## 改善箇所説明図

### 糞尿車

第3番対向ブラケット付近 拡大

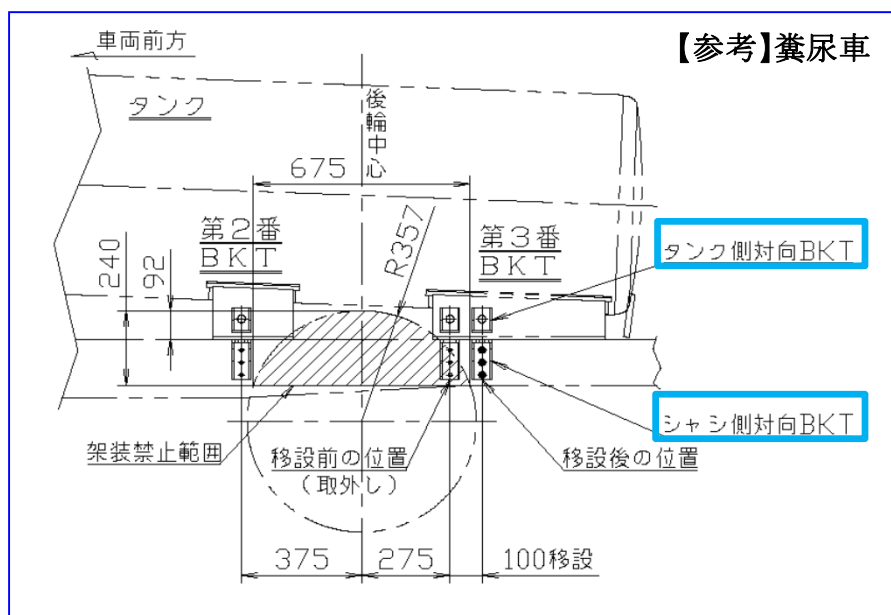
糞尿車と塵芥車において、積車走行時に一方の後車輪のみが上昇して、車軸が地面と並行にならない状態や急激な旋回等により、糞尿車タンク及び塵芥車荷箱の第3番対向ブラケットと後輪タイヤが接触した場合、後輪タイヤが損傷するおそれがある。

後輪タイヤと接触する可能性のある対向ブラケット(糞尿車は左右の第3番、塵芥車は左第3番のみ)を移設する。また、タイヤに対向ブラケットとの接触痕が認められた場合はタイヤを交換する。  
移設後の対向ブラケット締結ボルトの頭は黄色ペイントでマークする。
